改善箇所説明図

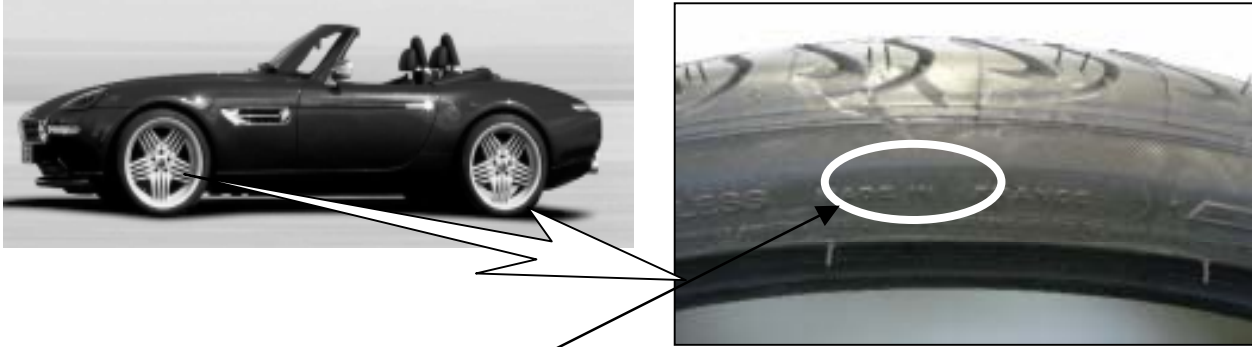
基準不適合発生箇所

ミシュラン社製タイヤ255/35ZR20 97Y Extra Load Pilot Sportを前輪に装着した車両において、サイドウォール部の構造が不適切なため、走行中の衝撃等によりサイドウォールの一部が変形することがある。そのため、そのまま走行すると、サイドウォール部の構造部材が剥離して振動が発生し、最悪の場合、空気が抜けることがある。

改善の内容

全車両、前輪の装着タイヤを確認し、対象タイヤの場合は、代替品のタイヤと交換する。また、前輪タイヤを交換した場合、必要に応じて後輪タイヤも代替品のタイヤと交換する。

リコール対象タイヤの識別方法

タイヤ呼称がMichelin 255/35 ZR20 97Y Extra Load Pilot Sportに限る。
